BOLETIM TÉCNICO DPAT 2010/011 – TRATORES AGRALE

ASSUNTO: Soltura da mangueira de retorno do hidráulico – Tratores linha 5000

| APLICAÇÃO | CÓDIGO DO PRODUTO | | |
|--|--------------------------|--|--|
| TRATORES AGRALE LINHA 5000 STANDARD E COM COMANDO HIDRÁULICO AUXILIAR | | | |

Foto 1 – Tratores Standard

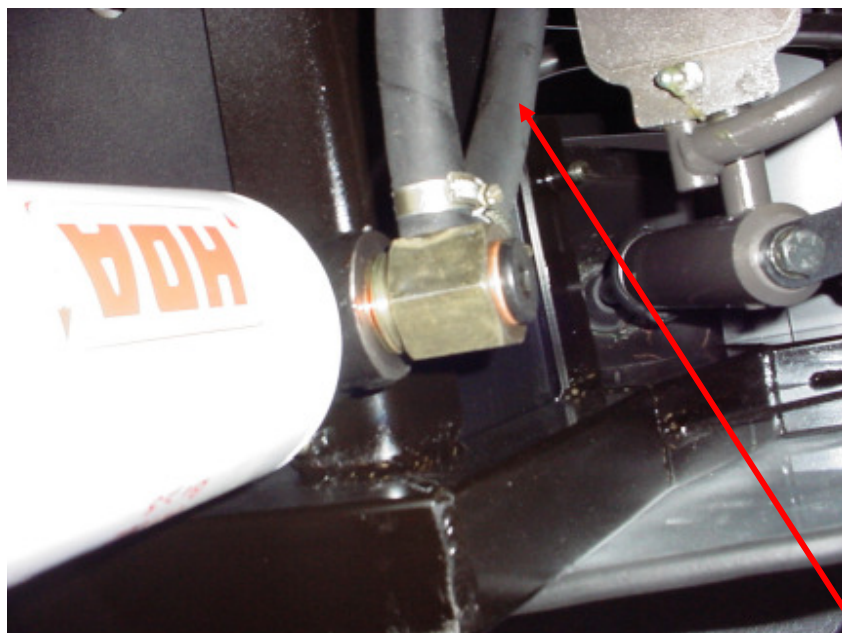
Desconectar a mangueira, junto ao adaptador e aplicar “Procedimento de Identificação de Falha”.

Foto 4 : mangueiras de retorno, Conj. adaptador, Tampão e Anel de vedação.

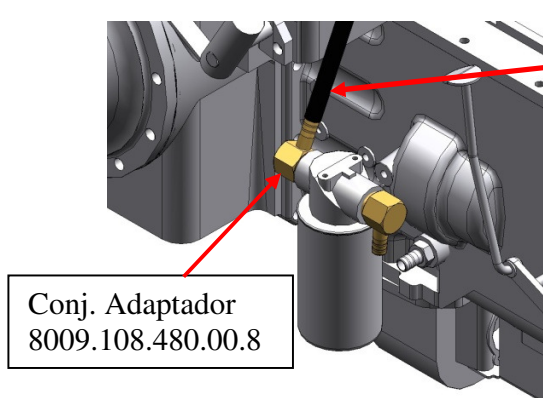
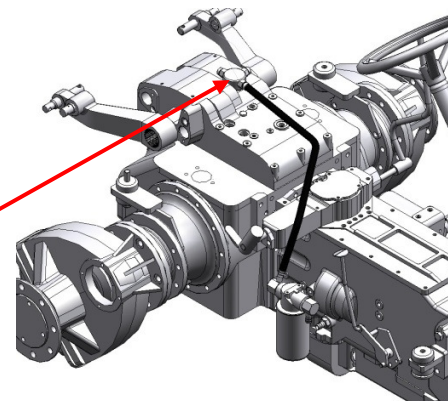
- Desconectar as mangueiras de retorno: Conj. Válvula Distribuidora ao Filtro e Unidade Hidrostática ao Filtro (foto 04).
- Remover o Conj. adaptador cód. 8012.108.882.00.9, o tampão e o anel vedação 4014.010.037.00.7 (foto 04)

Foto 10

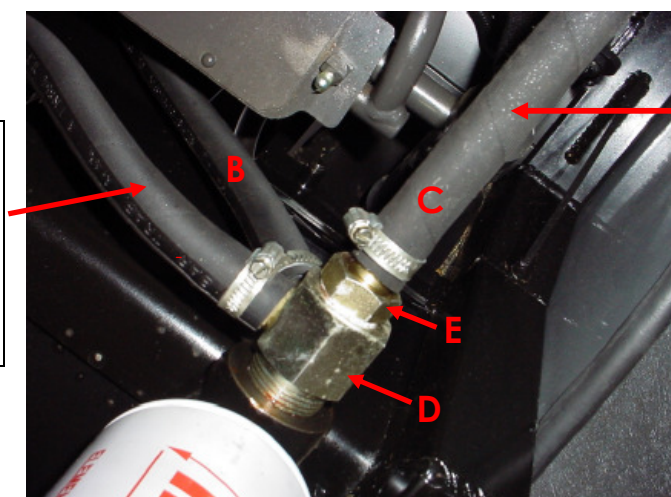
- Seguindo ilustração da foto 10, proceder:

- (A) Desconectar a Mangueira de retorno da Unidade Hidrostática ao Filtro.
- (B) Desconectar a Mangueira de retorno do Conj. Válvula Distribuidora ao Filtro.
- (C) Desconectar a Mangueira de retorno do Comando Hidráulico Auxiliar ao Filtro.
- (D) Remover o Adaptador 8012.108.882.
- (E) Remover o Adaptador 8012.108.883.00.7 e Anel de Vedação 4014.010.037.00.7 → este item será reposicionado (montado na Caixa de Transmissão, lado esquerdo).

- Mangueira da Unidade Hidrostática. Esta mangueira será reposicionada. Conectar na caixa de transmissão (lado esquerdo), com o adaptador 8012.108.883.00.7

- Mangueira comando hidráulico auxiliar. Esta mangueira será conectada ao novo adaptador 2 vias, no lugar da mangueira da direção

Foto 11

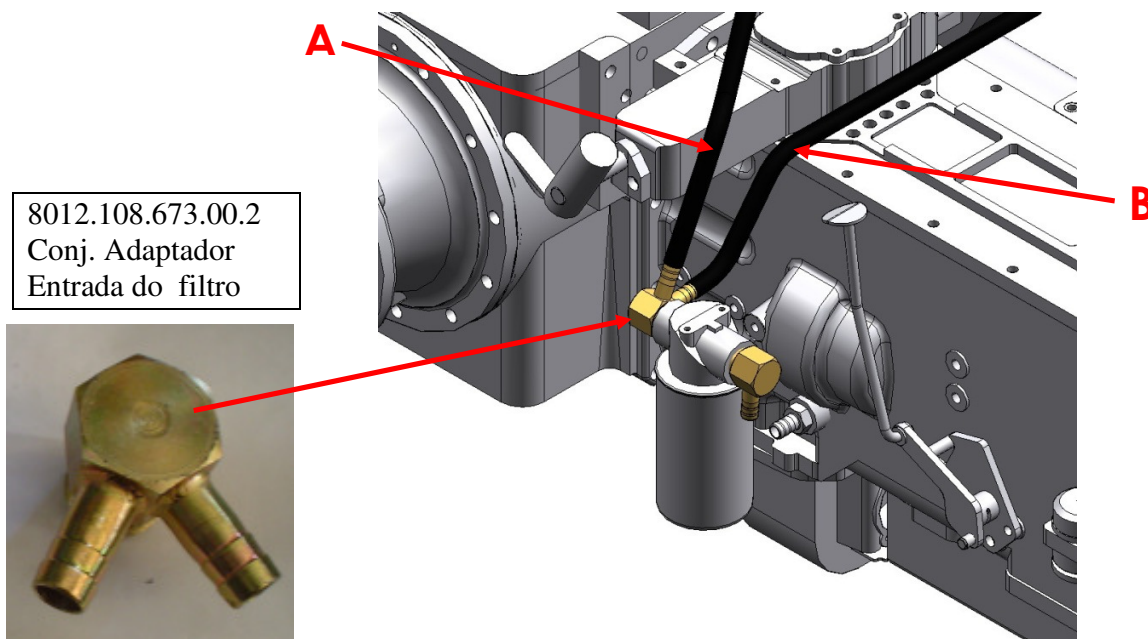
- Montar o novo Conj. Adaptador Entrada do Filtro - cód. 8012.108.673.00.2 (fotos 11 e 12)
- Conectar mangueiras (foto 12):
 - (A) Comando Hidráulico Auxiliar ao Filtro (**novο percurso**)
 - (B) Conj. Válvula Distribuidora ao Filtro (**Não mudou percurso**).

Foto 13

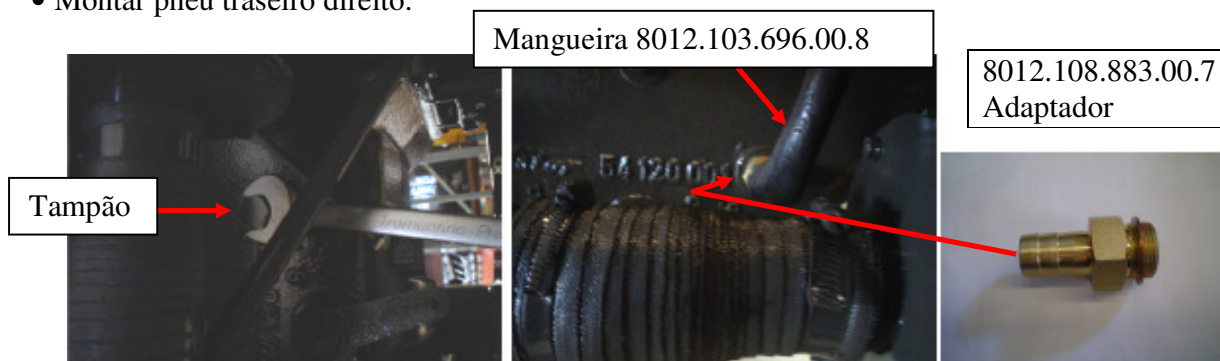
- Remover tampão da caixa transmissão (lado esquerdo - foto 13).
- Montar adaptador 8012.108.883.00.7 com anel de vedação 4014.010.037.00.7 (foto 14 e 15)
- Conectar mangueira de retorno da direção 8012.103.696.00.8 (foto 13)(**novο percurso** - era conectada ao filtro de retorno).
- Ligar o trator para verificação de vazamentos, caso contrário, sistema está OK.
- Montar pneu traseiro direito.
